ACTA DE JUNTA DE ACLARACIONES.

PROCEDIMIENTO DE LICITACION POR INVITACION A CUANDO MENOS TRES PERSONAS
NO. IO-832010994-N127-2015
MF DE IR DM/07/15

OBRA: CONSTRUCCION DE SALA DE USOS MULTIPLES PARA POLIDEPORTIVO EN LA CABECERA MUNICIPAL.

ISOMETRICO
INST. SANITARIA

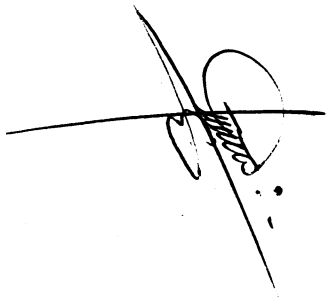
DICE		DEBE DECIR
PREGUNTAS DEL ING. ARTEMIO FELIX BERUMEN: EN LA PARTIDA DE DRENAJES NO SE TRAE CONTEMPLADA LA CONEXIÓN A LA RED MUNICIPAL, ¿ASI QUEDARA SIN CONECTARSE A LOS SERVICIOS PUBLICOS?	1	RESPUESTA: NO ESTA CONTEMPLADA LA CONEXIÓN A LA RED MUNICIPAL, ESTA SE CONSIDERARA EN UNA SEGUNDA ETAPA
EN EL CONCEPTO 21 Y 22 DE SALIDAS SANITARIAS PARA WC Y LAVABO, SOLICITAN COTIZAR SALIDA COMPLETA PERO SE NECESITA EL ISOMETRICO PARA PODER HACER EL DESGLOSE DE LAS PIEZAS REQUERIDAS Y ASI PODER COTIZAR LO NECESARIO.	2	SE ENTREGA ISOMETRICO DE SALIDAS SANITARIAS (WC Y LAVABO).
EN EL CONCEPTO 26 DE LA LINEA DE LLENADO DE CISTERNA, SOLICITAN COTIZAR VALVULAS Y CONEXIONES, PERO SE NECESITA EL ISOMETRICO PARA PODER HACER EL DESGLOSE DE LAS PIEZAS REQUERIDAS Y PODER COTIZAR LO NECESARIO	3	SE ENTREGA ISOMETRICO DE LINEA DE LLENADO DE CISTERNA.
EN LA PARTIDA DE INSTALACION ELECTRICA NO SE TRAE CONTEMPLADO EL CONCEPTO DE CHASIS, APAGADOR Y TAPA, ¿ASI SE QUEDARAN LAS SALIDAS CON LOS CABLES DESCUBIERTOS?	4	CONCEPTO 27.- INSTALACION ELECTRICA A BASE DE POLIDUCTO ANARANJADO DE ½" Y ¾" CABLE THW DEL No. 12 Y No. 14 PARA APAGADOR CON DESARROLLO DE 6.00 MTS. INCLUYE: CHASIS, TAPA PLASTICA MARCA QUINZIÑO O SIMILAR, APAGADOR, RANURAS EN MURO, RESANES, MATERIALES, DESPERDICIOS, MANO DE OBRA
